規格變更通知

FC6A 型 類比擴充盒

茲因 FC6A 型類比擴充盒的規格有所變更，特此通知。詳情請參閱下文。

【動作模式：0~10V DC，資料類型：設定二進制資料時】

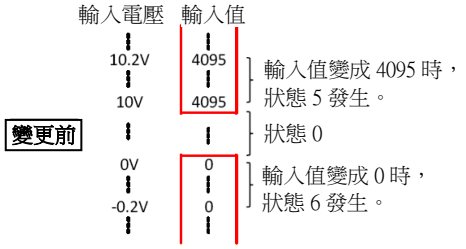
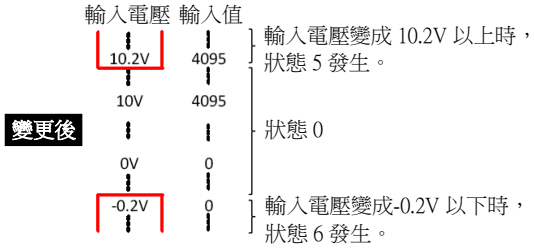
變更類比狀態的發生條件。
※ 只變更以下所列出的發生條件。
類比輸入狀態 5【配線異常(超出上限範圍)】
類比輸入狀態 6【配線異常(超出下限範圍、電流迴圈開放)】

《類比輸入狀態 5、6 發生條件》
此狀態是為了通知類比輸入值已達上限、或下限的狀態。
變更前：類比輸入值達到上限(下限)值時，發生狀態 5(6)。
變更後：達到上限(下限)值加 full scale 的 2%後的值時，發生狀態 5(6)。
但，0-20mA DC 輸入時，因為無法檢出負電流，所以狀態 6(下限值)的發生條件不變。

製品銘板

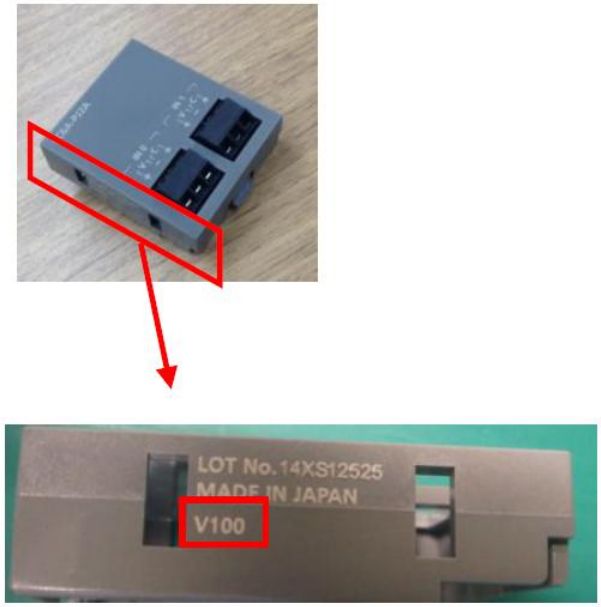
變更銘板及個裝盒標籤所記載的 Version 編號。

型號	變更前	變更後
FC6A-PJ2A	V100	V201
FC6A-PJ2CP	V100	V101
FC6A-PK2AV	V100	V101
FC6A-PK2AW	V100	V101
